2.2.1 (7) 福浦断層周辺に認められる谷地形

2.2.1 (7) 福浦断層周辺に認められる谷地形 —北西方の評価結果—

コメントNo.10の回答

2.2.1 (7) 福浦断層周辺に認められる谷地形 —南西方の地形調査—

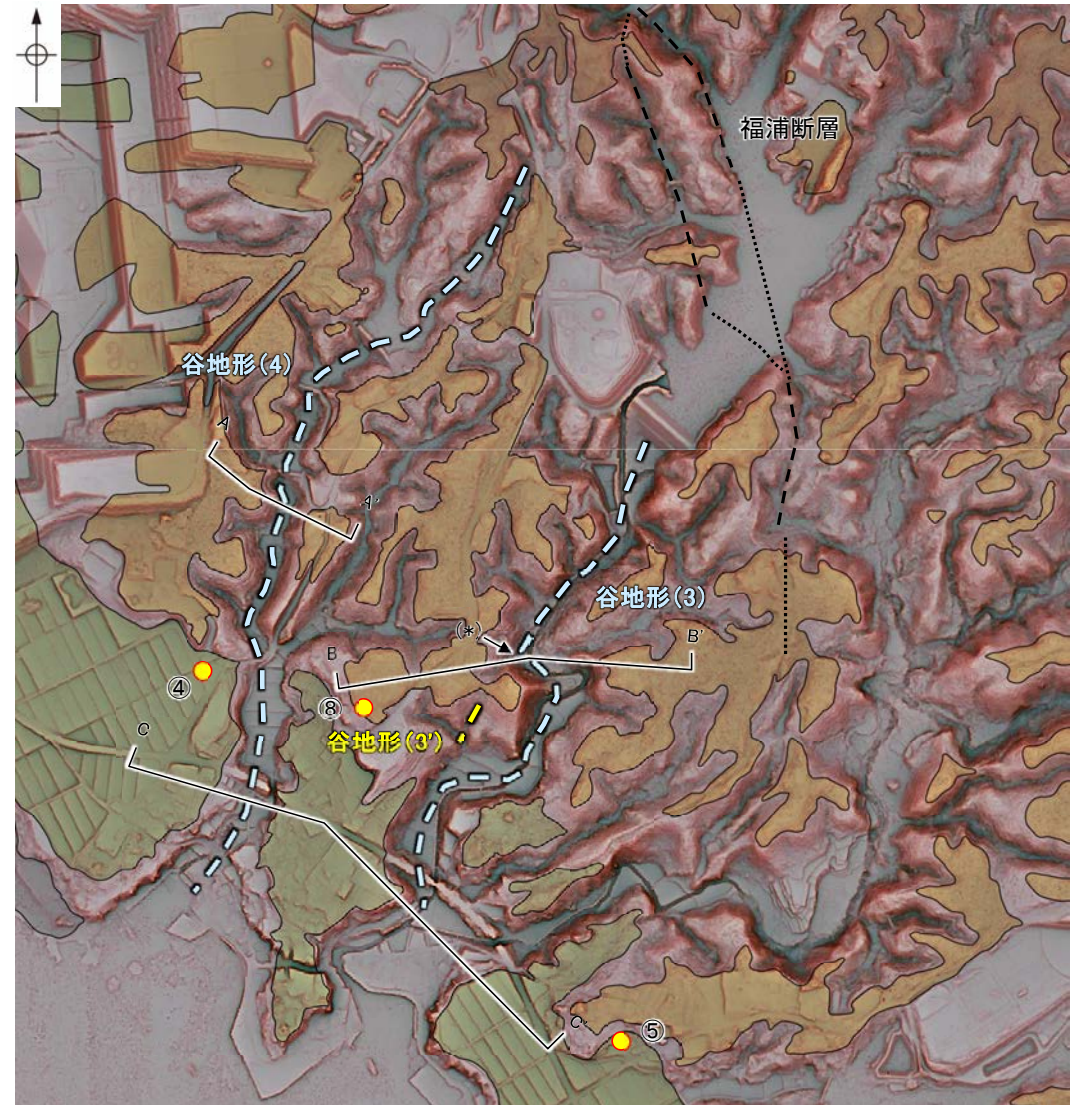
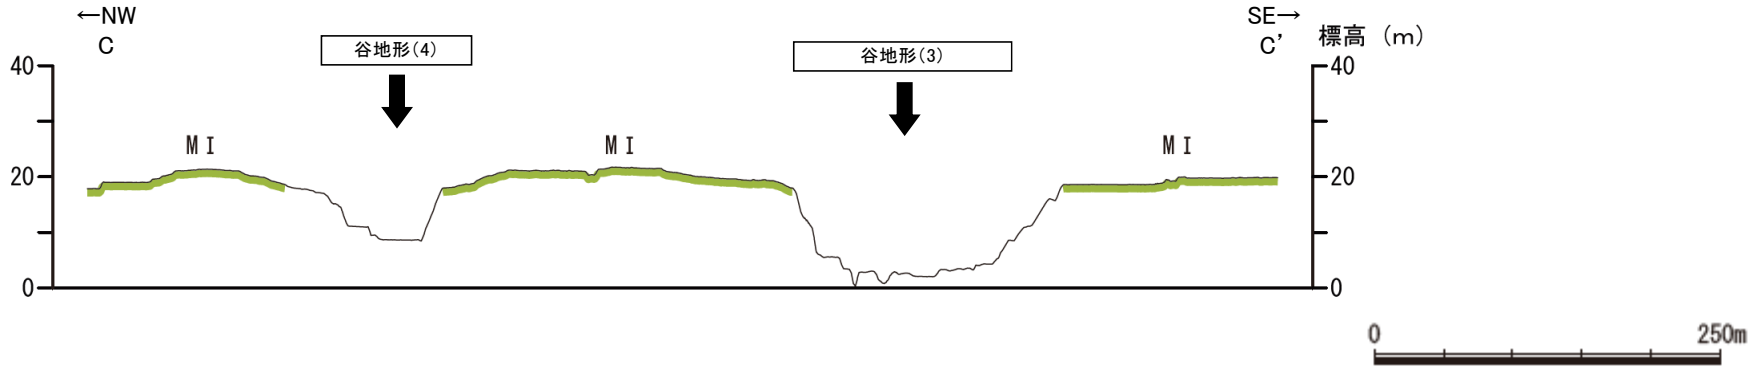
コメントNo.10の回答

- 谷地形(3)及び谷地形(4)は、直線性に乏しく湾曲して分布する。
- 谷地形(3)は(*)の位置で湾曲するものの、(*)の位置から直進方向に短い谷地形(谷地形(3'))が認められる。
- 谷地形(3)及び谷地形(4)を挟んで分布する中位段丘Ⅰ面及び高位段丘Ⅰa面に高度差がない(次頁)。

地表踏査結果(ルートマップ)

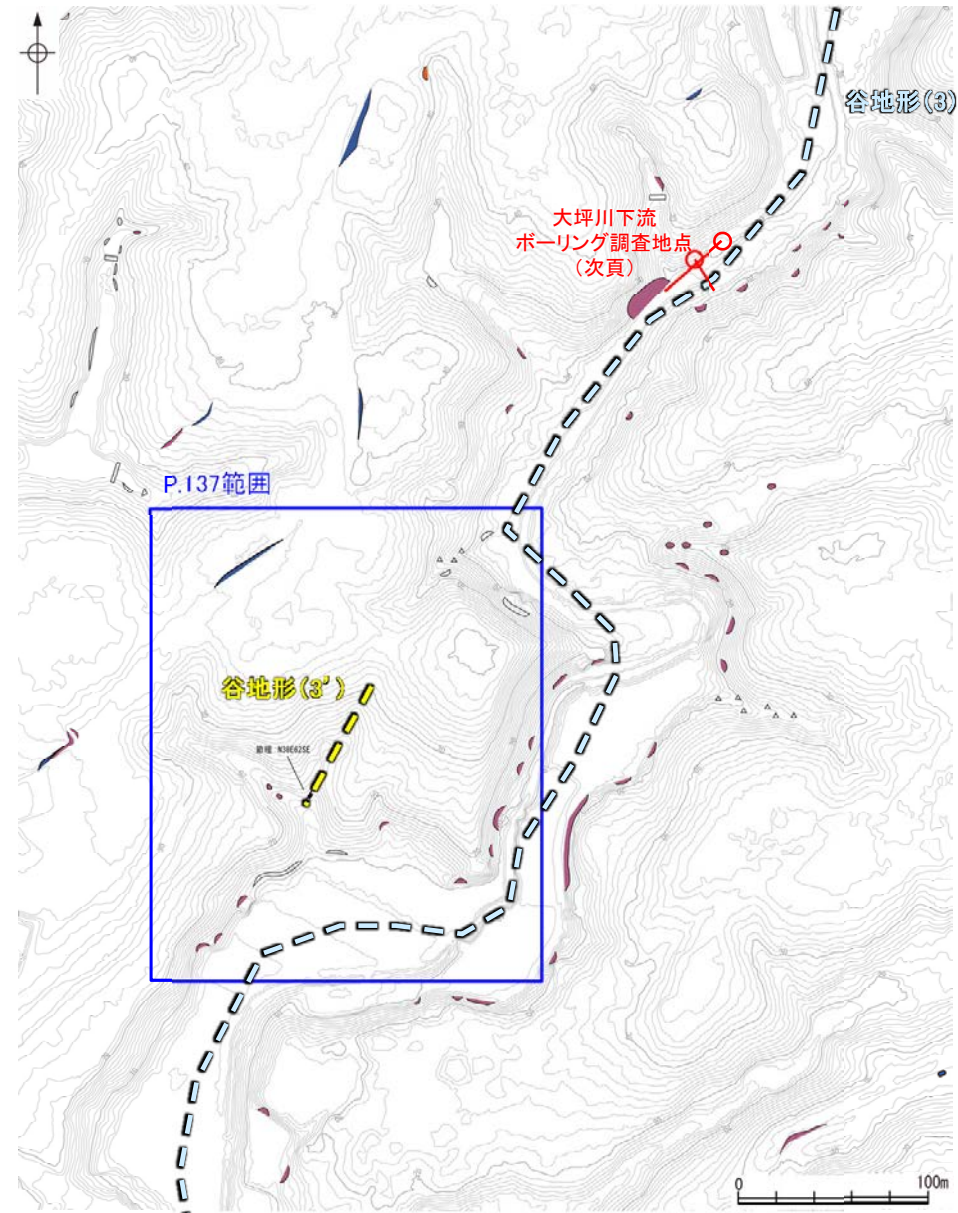
コメントNo.10の回答

- 谷地形(3)の沢部等で地表踏査を実施した結果、堅硬な穴水累層の安山岩が分布する。
- ボーリング調査の結果、谷地形(3)の位置に福浦断層から分岐する断層は認められない(次頁)。
- 谷地形(3')の直上で表土はぎ調査を実施した結果、穴水累層の安山岩が分布し、それは非破碎であり、断層は認められない(P.137)。
- 以上より、谷地形(3)の位置に断層は認められない。
- なお、谷地形(3)の延長位置付近の海岸部は、人工改変により露岩域がほとんど分布しておらず、断層の有無は確認できない(P.138)。

【大坪川下流 ボーリング調査結果】

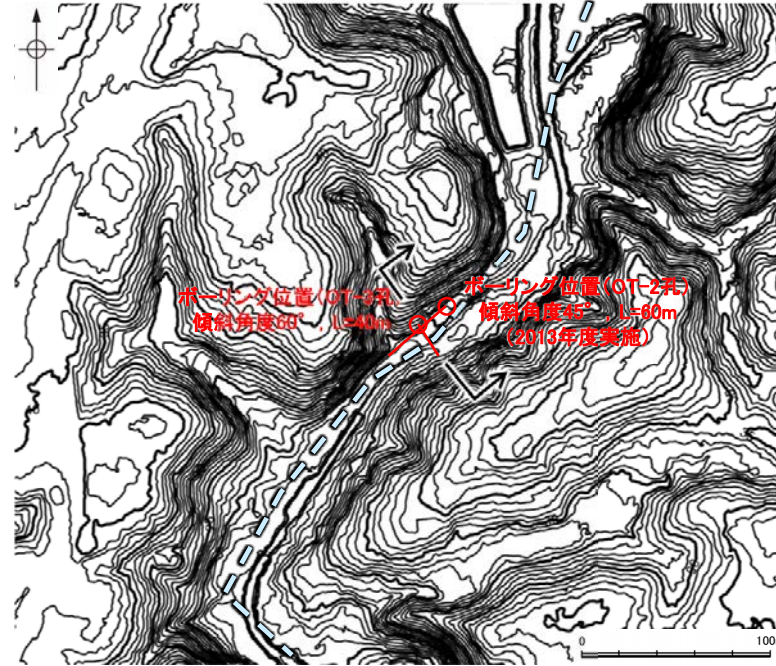
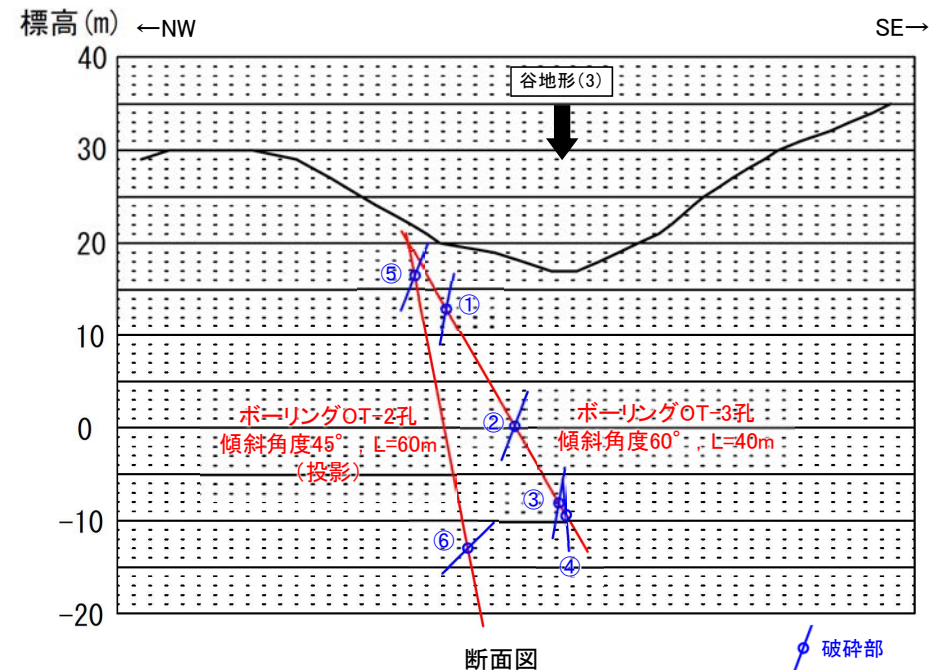
- ・谷地形(3)の位置において福浦断層と同じ傾斜方向である西傾斜の分岐断層の有無を確認するため、谷と直交する方向にOT-3孔、谷と平行な方向にOT-2孔の2本のボーリング調査を実施した。
- ・コア観察の結果、OT-3孔において破砕部が4箇所(①~④)、OT-2孔において破砕部が2箇所(⑤、⑥)確認された。
- ・これらの破砕部①~⑥は、主として固結した破砕部からなり、福浦断層の性状としてみられる厚い未固結な粘土、角礫状破砕部は認められない。
- ・OT-3孔で認められた破砕部①、②は、隣接孔(OT-2孔)の想定延長位置に連続しないことから、連続性に乏しい破砕部である。
- ・OT-3孔で認められた破砕部②、③、④及びOT-2孔で認められた破砕部⑤、⑥は、走向が谷地形(3)の方向(N25° E)とは異なる。
- ・以上より、ボーリング調査の結果、谷地形(3)の位置に福浦断層から分岐する断層は認められないと評価した。

【OT-3孔 コア写真】

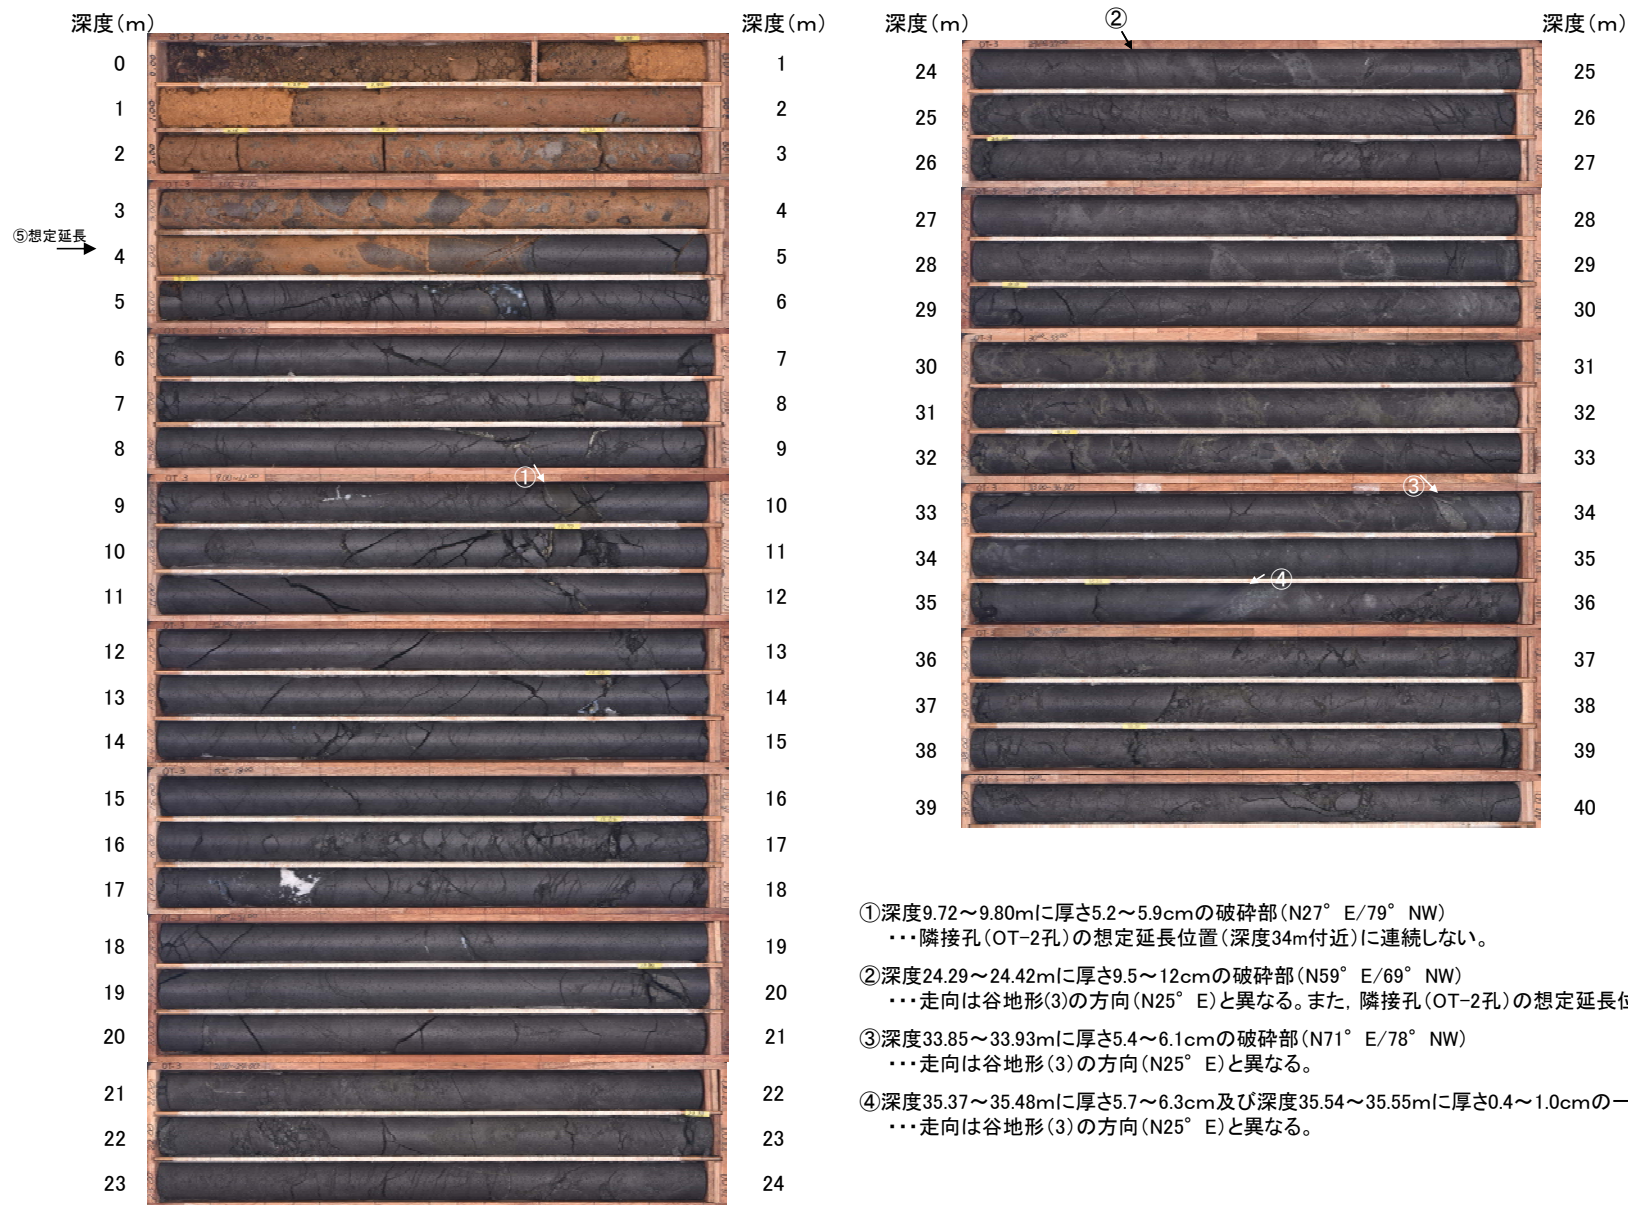
- ① 深度9.72~9.80mに厚さ5.2~5.9cmの破砕部 (N27° E/79° NW)
 ...隣接孔(OT-2孔)の想定延長位置(深度34m付近)に連続しない。
- ② 深度24.29~24.42mに厚さ9.5~12cmの破砕部 (N59° E/69° NW)
 ...走向は谷地形(3)の方向(N25° E)と異なる。また、隣接孔(OT-2孔)の想定延長位置(深度50m付近)に連続しない。
- ③ 深度33.85~33.93mに厚さ5.4~6.1cmの破砕部 (N71° E/78° NW)
 ...走向は谷地形(3)の方向(N25° E)と異なる。
- ④ 深度35.37~35.48mに厚さ5.7~6.3cm及び深度35.54~35.55mに厚さ0.4~1.0cmの一連の破砕部 (N77° E/87° SE)
 ...走向は谷地形(3)の方向(N25° E)と異なる。

地表踏査結果(ルートマップ)

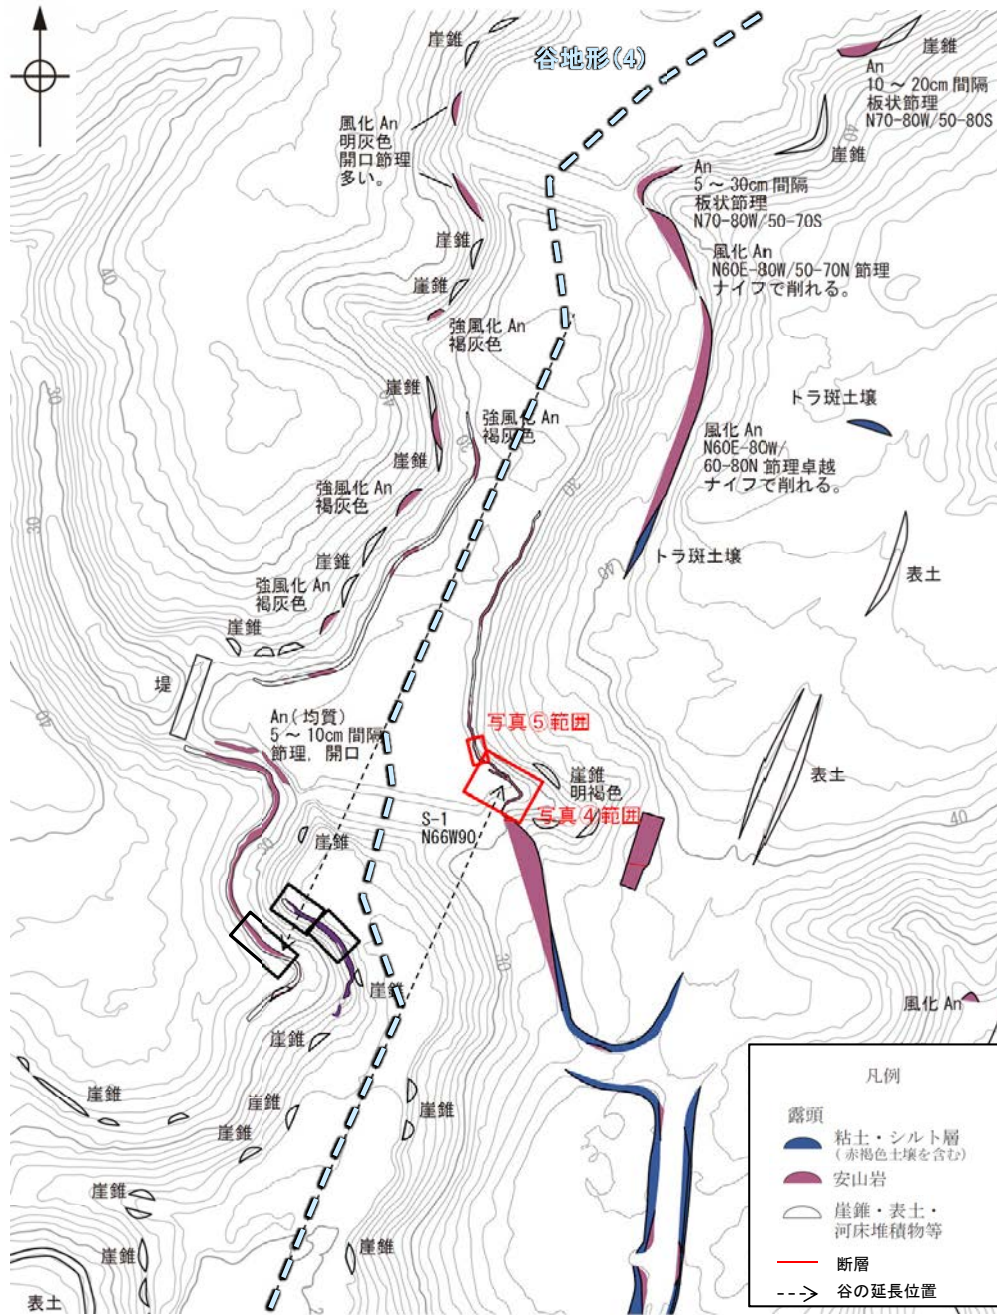
コメントNo.10の回答

- 谷地形(4)の沢部等で広く地表踏査を実施した結果、堅硬な穴水累層の安山岩及び凝灰角礫岩が分布する。
- 谷の延長位置を横断して表土はぎ調査を実施した結果、穴水累層の安山岩及び凝灰角礫岩が連続して分布し、それらは非破碎であり、断層は認められない(次頁, 次々頁)。
- 以上より、谷地形(4)の位置に断層は認められない。
- なお、谷地形(4)の延長位置付近の海岸部は、人工改変により露岩域がほとんど分布しておらず、断層の有無は確認できない(P.142)。
